Norges
vassdrags- og
energidirektorat

Vår dato: 13.11.2020
Vår ref.: 201307848-242
Arkiv: 517
Deres dato:
Deres ref.:

Sørmarkfjellet vindkraftverk. Rapport fra inspeksjon 13.10.2020

Figur 1: Oversiktskart over planområdet. Oransje firkant viser omsøkt massetak. Grønne firkanter viser to massetak som ikke er omsøkt.

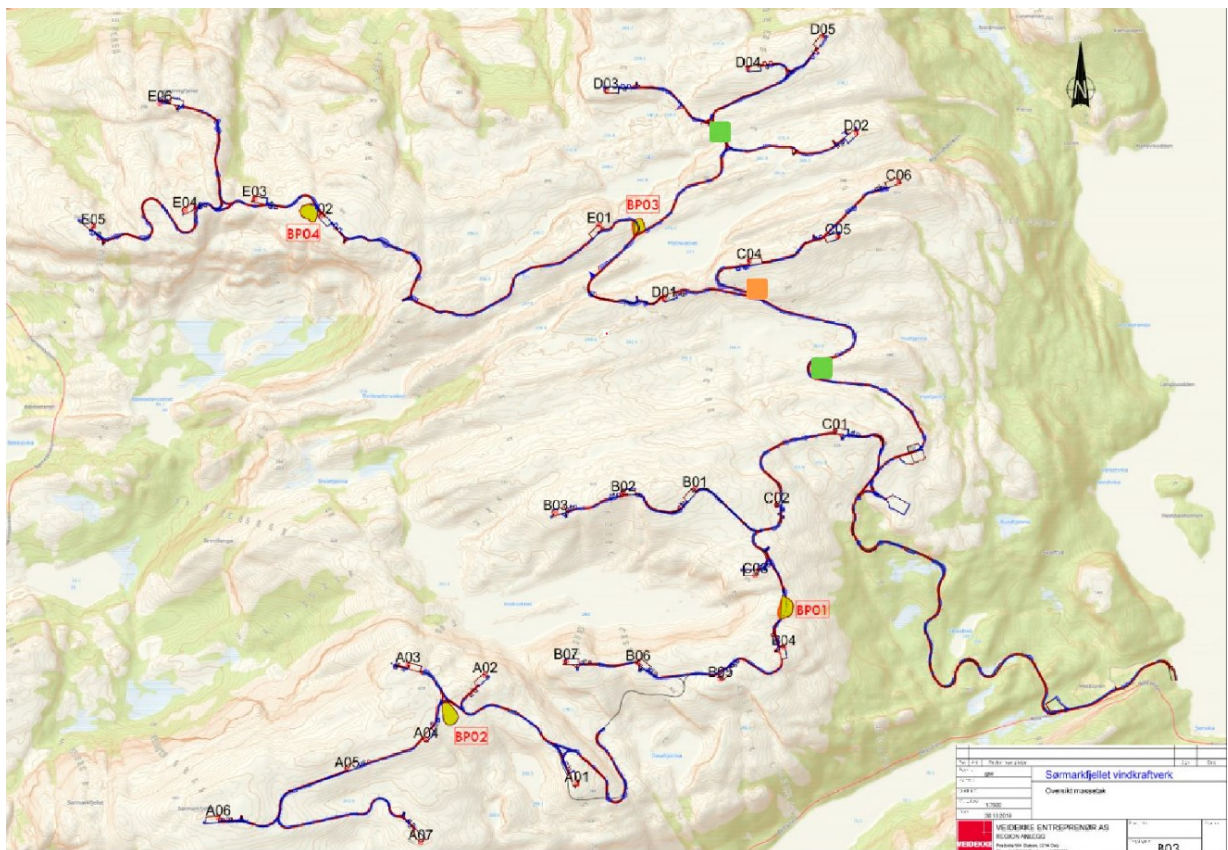
- Det skal brukes landskapsfaglig kompetanse ved etableringen, i uttaksfasen og ved sluttarronderingen og istandsettingen av masse-/sidetak.
- Det er tatt ut masser uten at massetakene er omsøkt på to lokasjoner i anlegget, se de to grønne firkantene i figur 1. Dette anses som avvik. For å lukke avvikene skal det sendes inn et notat/redegjørelse som dokumenterer uttakene, arronderingen og istandsettingen av disse.

Ved innsendelse av miljørapport 06-2020 (oversendt NVE 12.10.2020) ble det informert om at det i tillegg til de ovenfornevnte massetakene er tatt ut masser i C-strengen nord for trafoen, og i D-strengen før siste kryss, se grønne firkanter i figur 1. Også disse massetakene ble det kun kjørt forbi. Arbeidet med arrondering og istandsetting var påbegynt, men ble ikke nærmere diskutert under inspeksjonen. Omfanget av uttakene er noe uklart for NVE, men det antas ut fra omtalen under inspeksjonen og i miljørapporten, at uttakene er av et slik omfang at de skulle vært omsøkt, jf. vilkår i NVEs godkjenning av MTA-/detaljplan. NVE vurderer at dette er å anse som avvik i forhold til godkjente planer.

Vi legger til grunn at også disse uttakene arronderes og istandsettes i tråd med prinsipper for terrengtilpassing og istandsetting som tidligere er godkjent av NVE. For å lukke avvikene skal det sendes inn et notat/redegjørelse som dokumenterer uttakene, og arronderingen og istandsettingen av disse.

Figur 5: Oversiktskart som viser beliggenheten av de 5 rasene/områdene med mye sprengstein i terrenget.

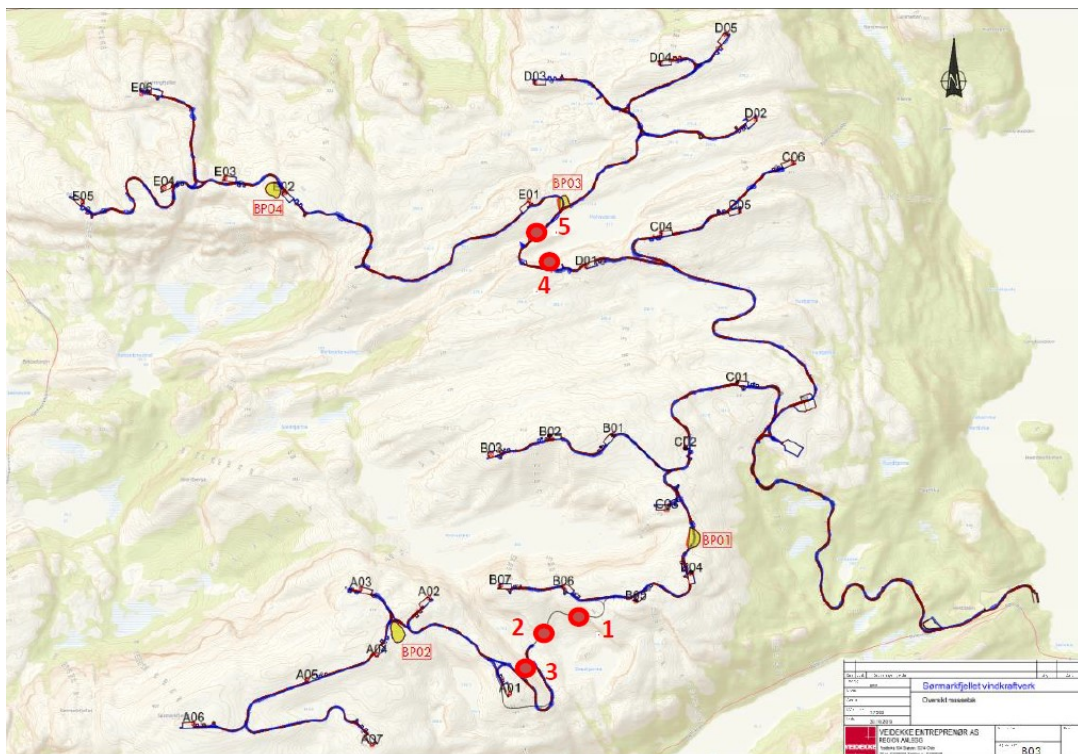
Rasene er resultater av at steinmasser har glidd/rast ut i terrenget, eller at salva har blitt sprengt ut i terrenget. Terrenget er svært krevende på de aktuelle stedene, og det er store volum og arealer som er berørt. Rasene er benevnt 1-5 i nevnte miljørapporter, hvorav 1-3 ligger i området ved Daudtjønna (A-strengen) og ras 4 og 5 ligger i området ved Mollinvatnet (D-strengen). Rasene er vist på kartet i figuren under.

NVE har kommentert, i vedtak av 05.03.2020 om lukking av avvik og godkjenning av sidetak, at temaet ville følges opp ved inspeksjon av anlegget. Sprengstein i terrenget og utover selve anleggsområdet skal ikke forekomme. Dette er avvik fra godkjente planer, og områdene må ryddes og istandsettes. NVE kjenner ikke til de foranliggende årsakene, men antar at det blant annet kan forklares med behovet for fremdrift. Når hendelsene først har skjedd er det imidlertid tillitsvekkende å registrere hvordan, og hvor tett, temaet følges opp.

Etter NVEs vurdering ble det presentert gode planer og prinsipper for istandsetting, og det videre arbeidet. For at sluttresultatene skal bli tilfredsstillende er det viktig at konsesjonær og entreprenør fortsetter å prioritere dette arbeidet fremover. Vi vil følge opp at områdene får en tilfredsstillende avslutning ved senere tilsyn.
